Rapport de contrôle d'installations électriques à basse et à très basse tension

RÉF. 28/2026/77985/D01:1

DATE DU CONTRÔLE 10/08/2026 (12:12 - 12:45)
ADRESSE DU CONTRÔLE Rue du Faubourg 4 - 5377 Somme-Leuze

AGENT VISITEUR Loic Giltay
TYPE DE CONTRÔLE Visite de contrôle vente ancienne installation (8.4.2.)

Schéma(s) unifilaire(s) de l'installation

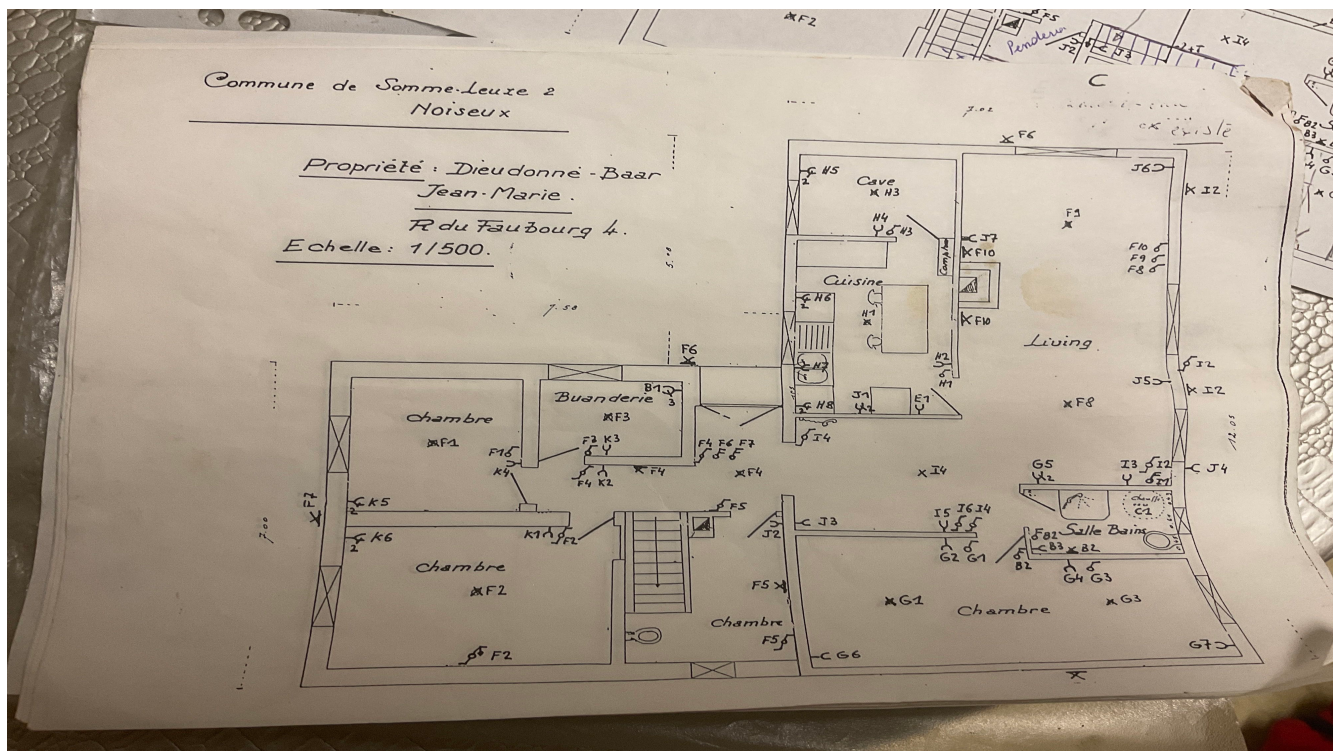
Conformité schéma(s) unifilaire(s) et plan(s) de position		Pas OK	Nombre de tableaux	2	Nombre de circuits	8+3+4
Description tableau(x) voir plan(s) dans annexe(s)						
Les fondations datent	D'avant le 1/10/1981		Dispositif différentiel de tête		ID - 40A - 300mA - type AC - test OK	
Type d'électrode de terre	Indéterminée		Dispositif différentiel supplémentaire		ID - 40A - 30mA - type A - test OK	
Résistance de dispersion de la prise de terre (Ω)	Pas mesurable		Fixation/Etat/Détérioration matériel		Pas OK	
Conformité des liaisons équipotentielles et des PE	Pas OK		Contrôle visuel appareils fixes et/ou mobiles		Pas OK	
Test de continuité	Pas concluant		Protection contre les contacts directs		Pas OK	
Contrôle boucle de défaut	Sans objet		Résistance générale d'isolement (MΩ)		pas mesurable	
Protection contre les contacts indirects	Pas OK		Adéquation DPCDR – prise de terre		Sans objet	
			Adéquation protections surintensités – sections		Sans objet

- Ils manquent les caractéristiques des disjoncteurs/différentiels et/ou les modes de poses et les infos des canalisations, les plans ne correspondent pas à la réalité, le repérage entre les plans et les tableaux ne correspondent à la réalité 3.1.2

- La tension d'alimentation n'est pas indiquée clairement de manière apparente sur chaque tableau de répartition et de manœuvre. - 3.1.3.3.a
- N'est pas renseigné sur les schémas unifilaires et plans de position l'adresse de l'installation, les coordonnées du responsable des travaux et du propriétaire. Ces derniers devront signer et dater ces schémas. - 3.1.2.;6.4.6.;6.5.7.;9.1.2.

- Les plans et schémas seront à adapter en fonction des travaux de mise en conformité qui seront réalisés.
- L'habitation étant meublée, il se peut que tout n'a pu être vérifié.
- Le sectionneur n'a pas été trouvé et le tableau non accessible, les test de continuité et boucle de défaut n'ont pas pu être réalisés
- Il n'est pas possible d'ouvrir, de démonter le tableau électrique sans l'endommager (matériel vétuste et/ou rendu indémontable). Tout n'a pas pu être vérifié.
- L'appareillage électrique fixe ou à poste fixe suivant n'est pas présent - sèche-linge
